拒絶理由通知書

特許出願の番号	特願 2010-289130	
起案日	平成 23 年 7 月 27 日	
特許庁審査官	井上 信	3309 2V00
特許出願人代理人	井上 学 様	
適用条文	第 36 条

特許出願の番号	特願2010-289130
起案日	平成23年11月 2日
特許庁審査官	井上 信 3309 2V00
発明の名称	投写光学ユニット
特許出願人	株式会社日立製作所
代理人	井上 学

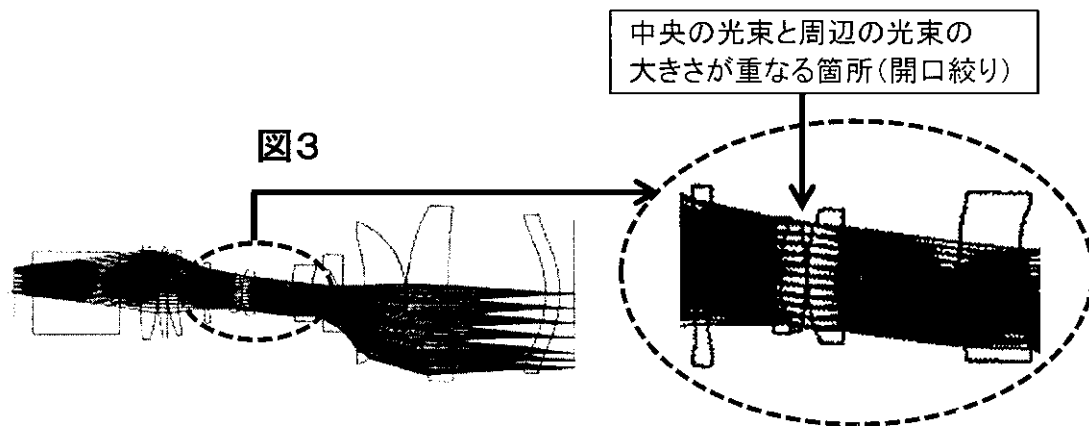
図面にもレンズデータにも開口絞りの位置は明記されておらず、実施例が「第 1 投写光学ユニットは、当該投写光学ユニット全体の F 値を規定する開口絞りを含む」か否か不明である。

早期審査に関する事情説明書には、図 3、図 33、及び、レンズデータを示す表 1 等から導かれる旨の説明があるが、どのようにして導かれるのかを詳細に説明されたい。

開口絞りの場所は、第1投写光学ユニットを示す図3にあるように、中央の光束と周辺の光束の大きさが重なる場所となります。

このように、第1投写光学ユニットは、当該第1投写光学ユニットからの光束により第2投写光学ユニットへの入射光束を規定する開口絞りを含んでおり、ひいては、投写光学ユニット全体のF値を規定する開口絞りを含む、ということが出来ます。

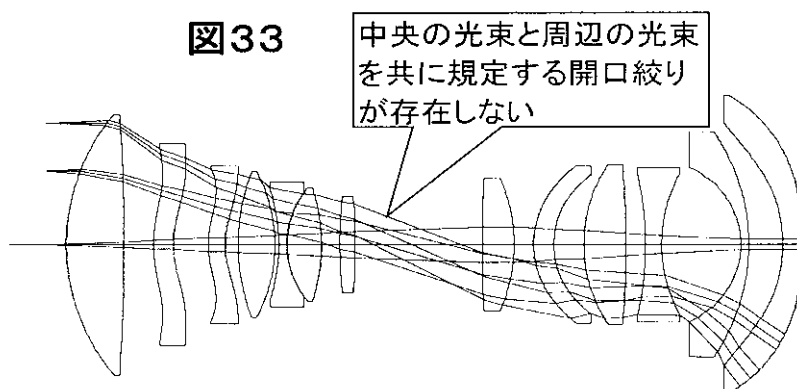
特許請求の範囲及び明細書全般において、第1投写光学ユニット及び第2投写光学ユニットと、第1～第3レンズ群の関係が不明確である。第2投写光学ユニットの構成図である図33及び【0072】を参酌すると、第2投写光学ユニットの中に第1～第3レンズ群があるということになるが、そうすると、【0014】の「第1レンズ群のF値であるF1」、「第2群のF値であるF2」という記載と、請求項12に記載の「第1投写光学ユニットのF値をF1」、「第2投写光学ユニットのF値をF2」という記載は整合していない。

ここで、第2投写光学ユニットの光線図を、レンズデータ（表1）に基づいて作成すると、第2光学ユニットを示す図33は以下になります。

下記図面に示されるように、中央の光束と周辺的光束が重なる箇所がないため、第2投写光学ユニットには、開口絞りが配置されていないことが分かります。例えば、中央の光束に基づいて開口絞りを配置すれば周辺的光束の一部を遮光し、逆に周辺的光束に基づいて開口絞りを配置すれば中央の光束の一部を遮光してしましますが、下記図面では、そのようになっておりません。

ここで、第2投写光学ユニットにも開口絞りを配置するということは、第2投写光学ユニット内に中央の光束と周辺的光束の大きさが重なる箇所を設けることになります。しかし、そうすると、第2投写光学ユニットの光学設計での制約条件は増大し、ひいては、第2投写光学ユニットの大型化、レンズ枚数増大につながります。

一方、第1投写光学ユニットからの光束により第2投写光学ユニットへの入射光束を規定することで、第2の投写光学ユニットへの開口絞りの配置を回避でき、ひいては、投写光学系全体の大型化やレンズ枚数の増大を回避できます。

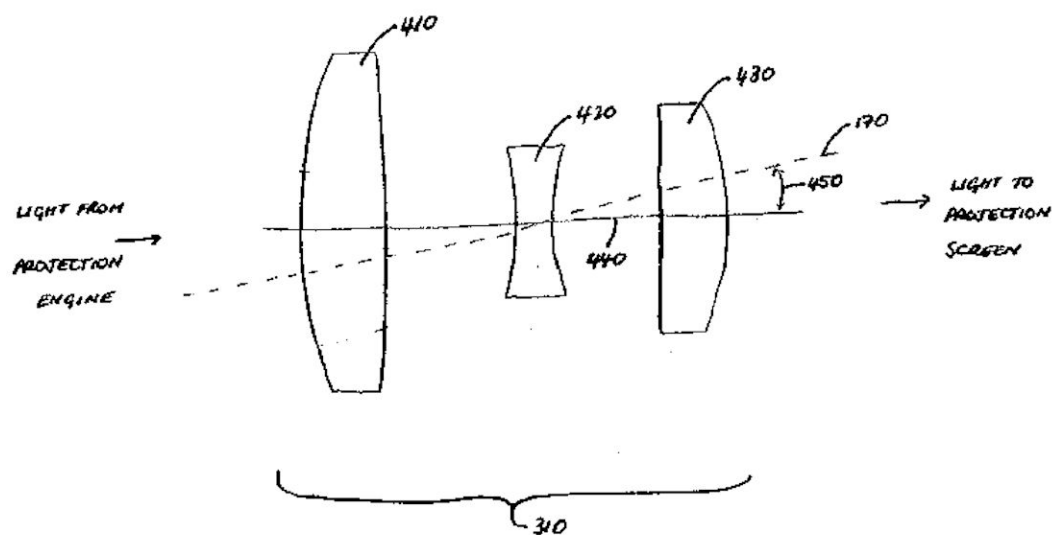
また、上記記載事項の「光線は、レンズ410を介して投影レンズ310に進入して、レンズ420付近のウエストに焦点を合わせてある。」との記載、及び、「レンズ410」には光線がテレセントリックに入射することから、「投影レンズ310」には開口絞りが設けられていないことは、当業者には明らかである。

ここで、引用文献1の図4に、光線等を追加した光線図を、以下に示します。尚、審査官殿は、拒絶理由通知中、「「テレセントリック・リレーレンズ系230」は像側がテレセントリックであり、「中間像」がテレセントリックに結像する構成であることは明らかである」と指摘されておられるため、当該ご指摘に合致する条件で示しております。

ここで、レンズ410の焦点距離（ $f = a$ ）でレンズ410・420が配置されております。光軸に平行な光線は、レンズ410でその焦点位置に集光します（図の点線）。物点からのF値の光束は、レンズ410で平行光束となります（図の実線）。即ち、投影レンズにテレセントリックな光線が入射しても、開口絞りの配置は可能です。

Fig. 5

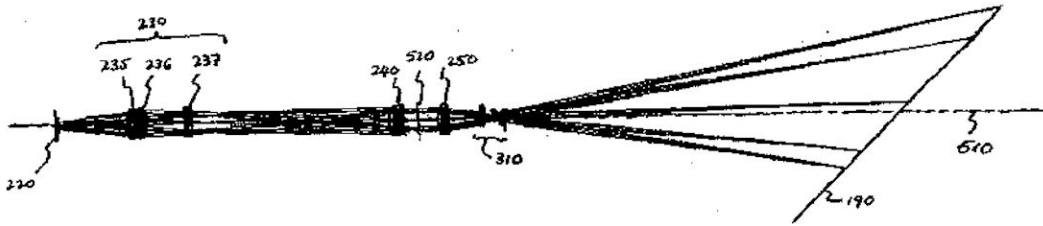
(ア) 引用文献1の上記記載事項の「テレセントリック・リレーレンズ系230」、「視野レンズ240及び250もダブルットレンズであり、平面520に形成される中間像のテレセントリック性を維持する。」という記載及び図5の記載からみて、「テレセントリック・リレーレンズ系230」は像側テレセントリックであり、「中間像」がテレセントリックに結像する構成であることは明らかである。

引用文献 1 の上記記載事項（特に、図 4、5）から、「中間像」と「拡大像」が倒立の関係にあることは明らかである。

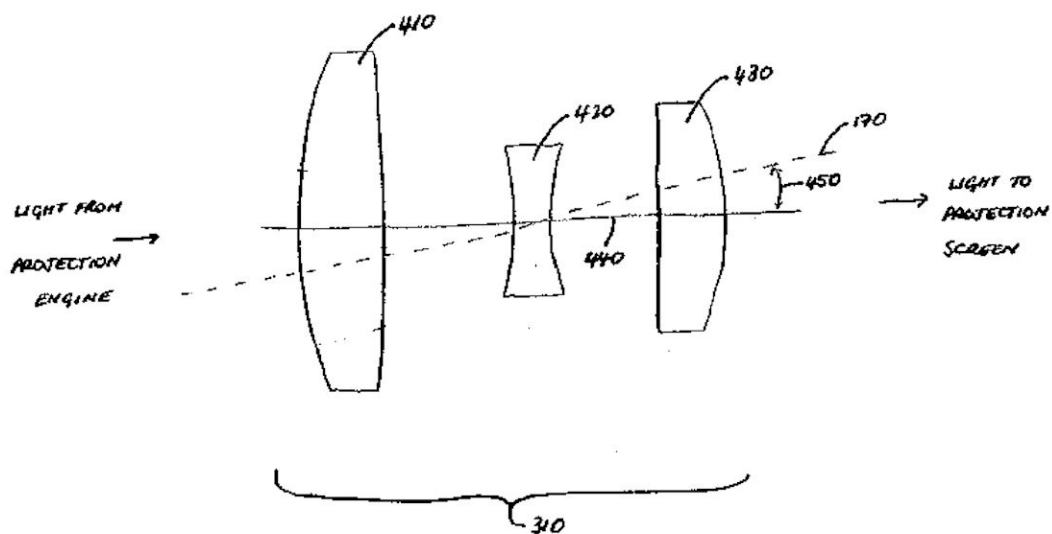
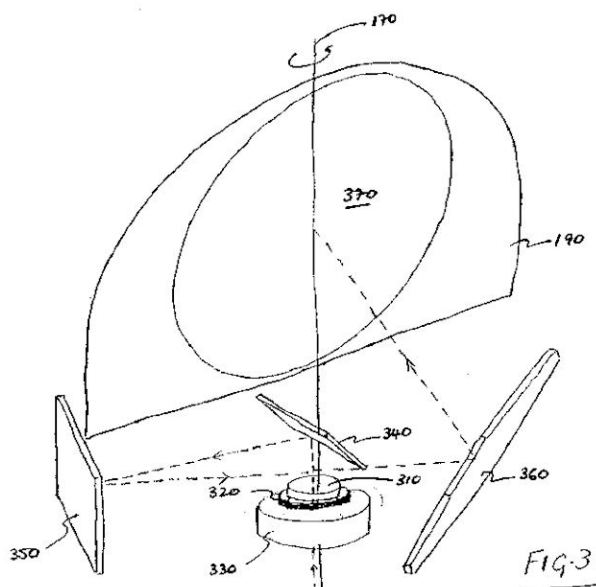
引用文献1の上記記載事項の「光線は、レンズ410を介して投影レンズ310に進入して、レンズ420付近のウエストに焦点を合わせてある。」との記載、及び、図4の記載を参照すると、引用発明1の「レンズ420」付近に開口絞りを設けることが可能であることは、当業者には明らかである。
